# Controdeduzioni alle osservazioni

Comune di Vione

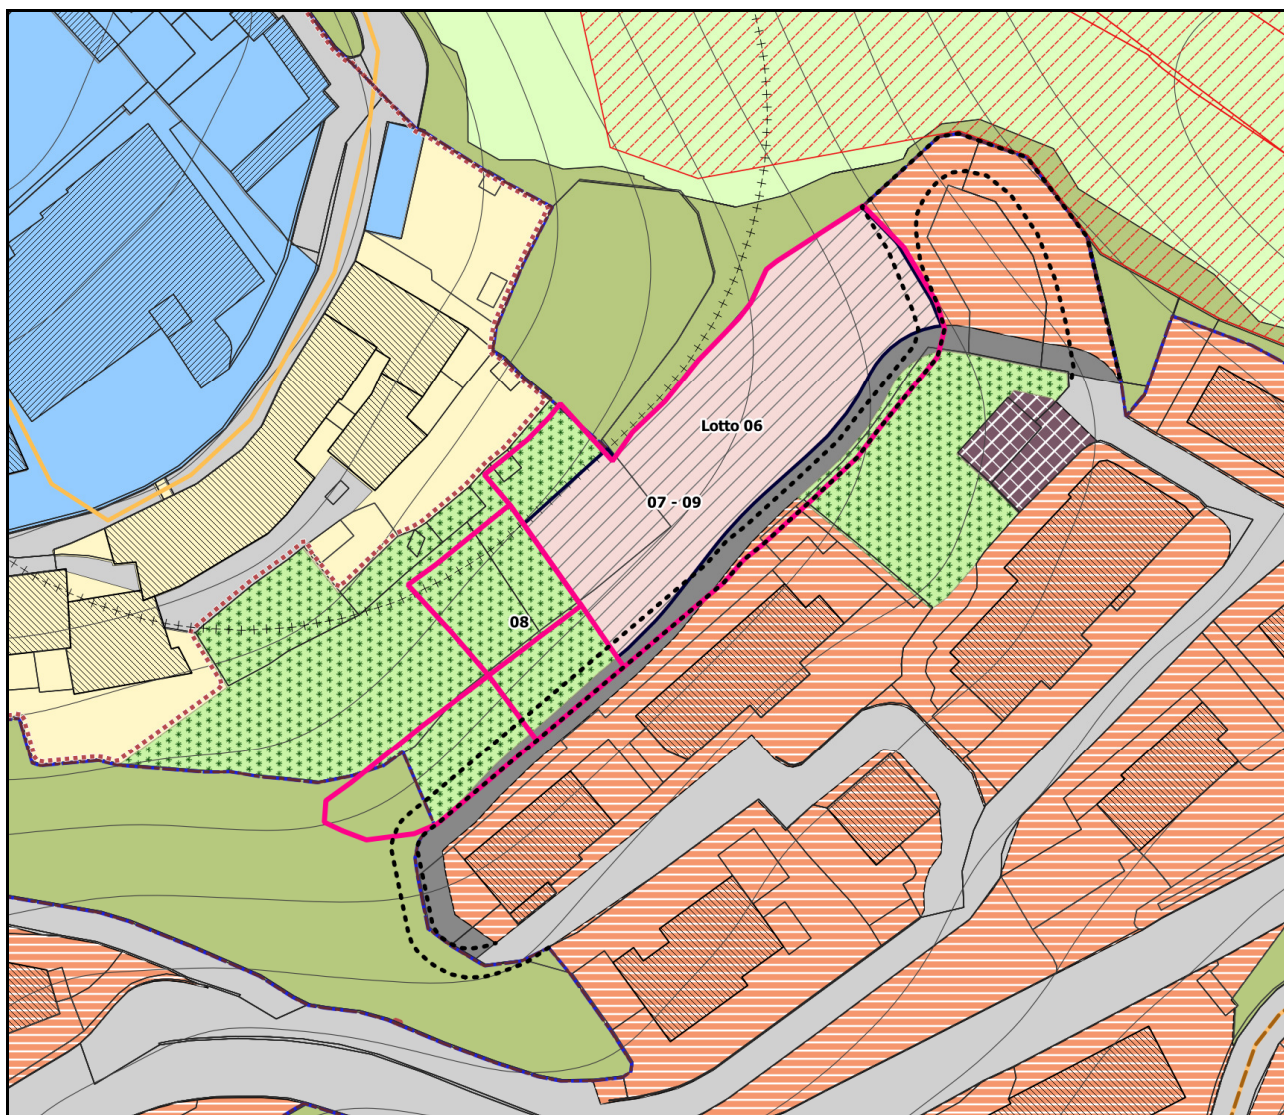
<b>Richiedente:</b>	TESTINI ALESSANDRO	
<b>Numero di protocollo:</b>	1335	
<b>Data protocollo:</b>	19.04.2022	
<b>Qualità:</b>	Comproprietario	
<b>Dati catastali:</b>	foglio 25 mappali 260; 261; 265; 266; 173; 170; 169; 168 parte - foglio 26 mappali 481	
<b>Sintesi osservazione:</b>	<p>Chiede che la strada in progetto a servizio del Lotto 6 venga spostata verso nord-est attorno al box mappale 481 foglio 26 perché, ove attualmente prevista, non è realizzabile per eccessiva differenza di quote altimetriche.</p> <p>Si chiede una volumetria di mc 400 per i mappali 265, 266 e 264/parte foglio 25 al fine di ridurre il costo di realizzazione della nuova viabilità in progetto dal PGT.</p>	
<b>Proposta di controdeduzione:</b>	<p>Per la strada si rimanda a quanto controdedotto nell'osservazione n. 7.</p> <p>Si propone di accogliere la richiesta di nuova volumetria assegnando una capacità edificatoria di mc 450 a condizione che l'immobile sia destinato ad abitazione di residenza (prima casa) secondo i criteri stabiliti dall'Amministrazione Comunale; diversamente il volume è pari a mc 0,00.</p> <p>Si propone di cambiare la destinazione</p>

urbanistica dei mappali oggetto della richiesta in zona "B4 - Edilizia residenziale di completamento" assoggettati a titolo abilitativo convenzionato.
--	--

<b>PROPOSTA DI CONTRODEDUZIONE</b>	<b>ACCOGLIBILE come da controdeduzione</b>
------------------------------------	--
